**AVIS RELATIF À LA PROTECTION
CONTRE LES EVENTUELS EFFETS NOCIFS ET NUISANCES
PROVOQUÉS PAR LES RAYONNEMENTS NON IONISANTS
GÉNÉRÉS PAR DES ANTENNES ÉMETTRICES STATIONNAIRES**

Commune : TROOZ - Exploitant : TELENET GROUP

Référence exploitant : LG2255F

Rapport n° 4027 / 2024

Figure 1 : Vue en plan des lieux de séjour et des points de contrôle

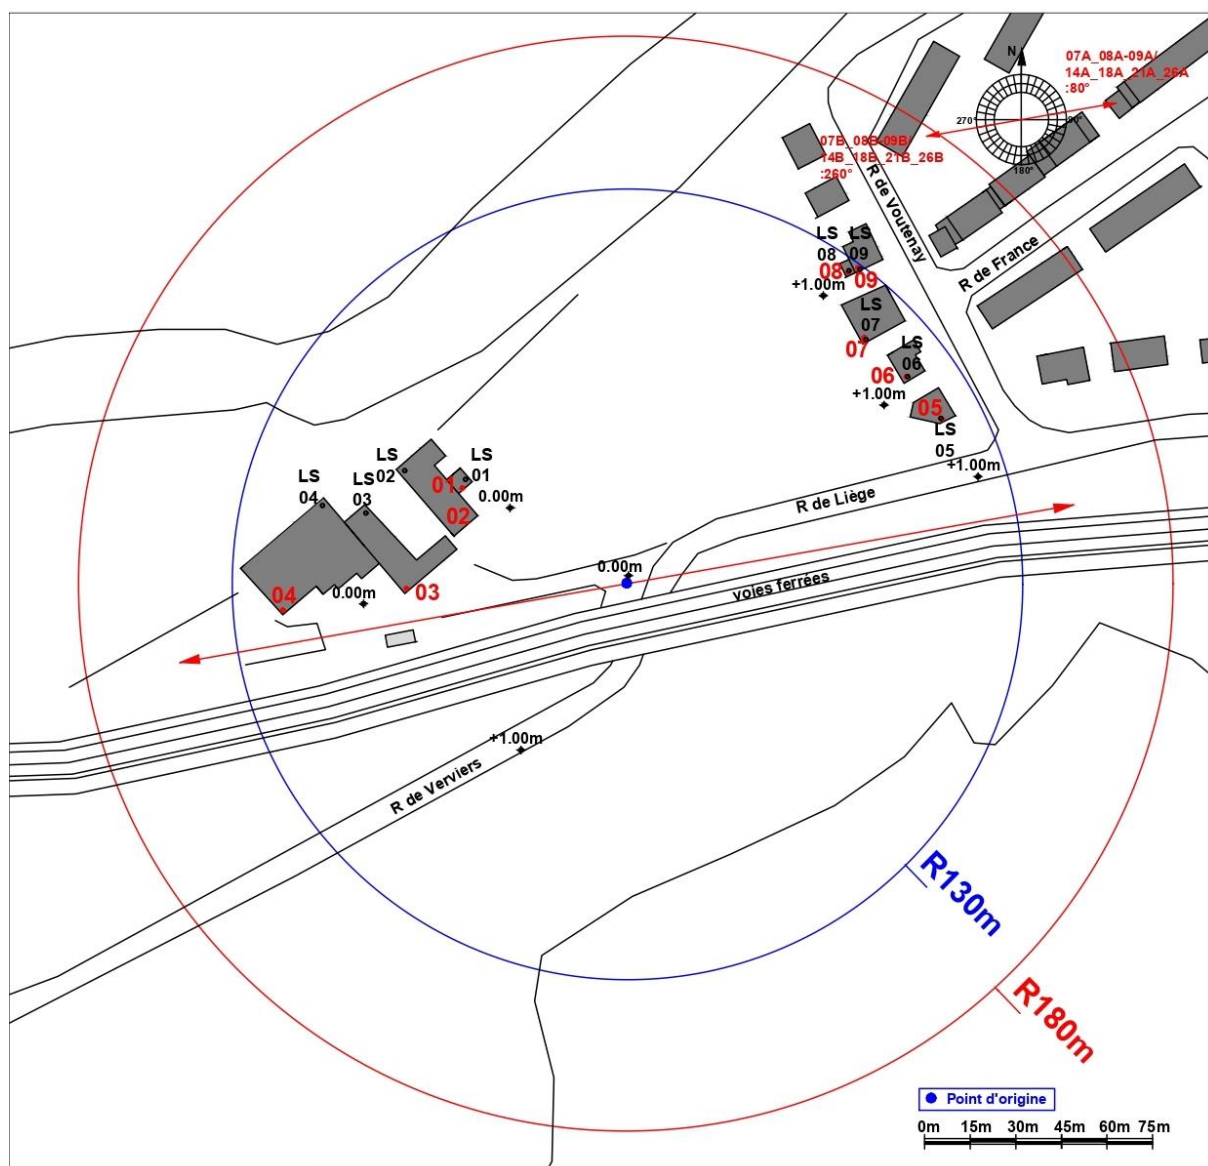
Les fréquences d'émission, la puissance rayonnée par chacune des antennes et leur gain permettent de déterminer le rayon de la zone à analyser. Tout dépassement de la limite par installation est exclu en dehors de cette zone. Le tableau 2 reprend les 35 LS² pour lesquels l'indice d'exposition est le plus élevé. Les différentes colonnes indiquent :

- le numéro du point de contrôle repris sur un des plans de la figure 1;
- le numéro du LS dans lequel se trouve le point de contrôle de la 1^{ère} colonne ;
- l'atténuation d'obstacle prise en compte pour le calcul de l'indice d'exposition dans le LS ;
- le résultat du calcul de l'indice d'exposition.

N° point de contrôle	LS	Atténuation (dB)	Indice d'exposition relatif à la limite par installation IE_i
3	LS03	3,0	0,904
4	LS04	3,0	0,531
5	LS05	3,0	0,498
6	LS06	3,0	0,413
2	LS02	3,0	0,404
7	LS07	3,0	0,297
8	LS08	3,0	0,189
9	LS09	3,0	0,176
1	LS01	3,0	0,098

En ce qui concerne les antennes de l'installation mentionnées dans le tableau 1, la distance maximale à laquelle la limite pourrait être atteinte, à l'extérieur, est égale à 124,0 m. S'il n'y a pas de LS à une distance inférieure, les antennes respectent forcément la limite d'immission.

Dans le cas des LS situés à l'intérieur des bâtiments, une atténuation d'obstacle est prise en compte et il en résulte que la distance maximale à laquelle la limite pourrait être atteinte se réduit à 87,8 m.

Les résultats de l'évaluation décrite au paragraphe 4 indiquent que les antennes émettrices stationnaires de l'installation faisant l'objet du présent avis ne produisent pas, dans un lieu de séjour, un rayonnement électromagnétique maximum supérieur aux limites fixées à l'article 4 du décret.

En conclusion, les antennes émettrices stationnaires faisant partie de l'installation référencée dans le paragraphe 2 et dont les caractéristiques techniques sont résumées dans le tableau 1 **respectent les limites d'immission** fixées à l'article 4 du décret du 8 décembre 2022 (M.B. du 16.12.2022) modifiant le décret du 3 avril 2009 relatif à la protection contre les éventuels effets nocifs et nuisances provoqués par les rayonnements non ionisants générés par des antennes émettrices stationnaires.

Figure 2 : Vue en plan des installations d'antennes dans un rayon de 300 mètres autour de l'installation faisant l'objet de la demande d'avis

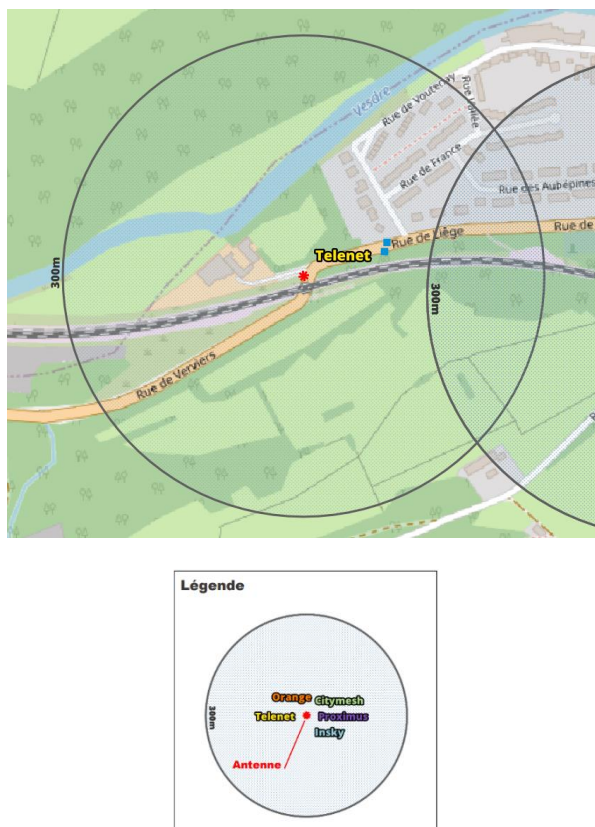
Le plan en projection verticale de la figure 2 indique la localisation des installations d'antennes émettrices stationnaires visées par le décret et situées dans un rayon de 300 mètres autour de l'installation référencée dans le paragraphe 2 et localisée au centre du cercle. Les données de localisation de ces antennes et les avis correspondant sont accessibles via le cadastre en ligne des antennes émettrices stationnaires⁸. Les installations prises en compte dans l'évaluation du respect de la limite cumulative sont les installations d'antennes émettrices déclarées en service par l'exploitant à la date du présent avis, à l'exception de l'installation référencée dans le paragraphe 2 et éventuellement d'autres installations ayant fait l'objet d'une demande d'avis à la même date et qui sont situées à l'intérieur de la zone de 300 mètres de rayon.

- il y a au plus 4 installations d'antennes émettrices stationnaires présentes dans la zone d'évaluation de 300 mètres de rayon représentée dans la figure 2, y inclus l'installation référencée dans le paragraphe 2 : la limite cumulative définie à l'article 4, §2 du décret est nécessairement respectée dans les lieux de séjour à l'intérieur de la zone d'évaluation de 300 mètres de rayon ;

- b) il y a exactement 5 installations d'antennes émettrices stationnaires présentes dans la zone d'évaluation de 300 mètres de rayon représentée dans la figure 2, y inclus l'installation référencée dans le paragraphe 2 et il existe, pour 3 ou 4 de ces installations, un avis attestant le respect de la limite abrogée de 3 V/m : la limite cumulative définie à l'article 4, §2 du décret est nécessairement respectée dans les lieux de séjour à l'intérieur de la zone d'évaluation de 300 mètres de rayon ;

- c) dans tous les autres cas, il a été vérifié que la limite cumulative définie à l'article 4, §2 du décret n'est pas dépassée dans les lieux de séjour sur base du nombre d'installations localisées dans la zone d'évaluation de 300 mètres de rayon représentée dans la figure 2, de leur localisation ainsi que des données inscrites dans la figure 1 et au paragraphe 4 du présent avis et dans les avis attestant le respect de la limite par installation ou de la limite abrogée de 3 V/m relatifs aux autres installations reprises dans la figure 2.

Compte tenu des considérations ci-dessus, il apparaît que l'intensité du rayonnement électromagnétique généré, dans les lieux de séjour situés dans un rayon de 300 mètres autour de l'installation référencée dans le paragraphe 2, par l'ensemble des antennes émettrices stationnaires de l'ensemble des exploitants du même site d'antennes émettrices stationnaires respecte la limite fixée à l'article 4, § 2 du décret.
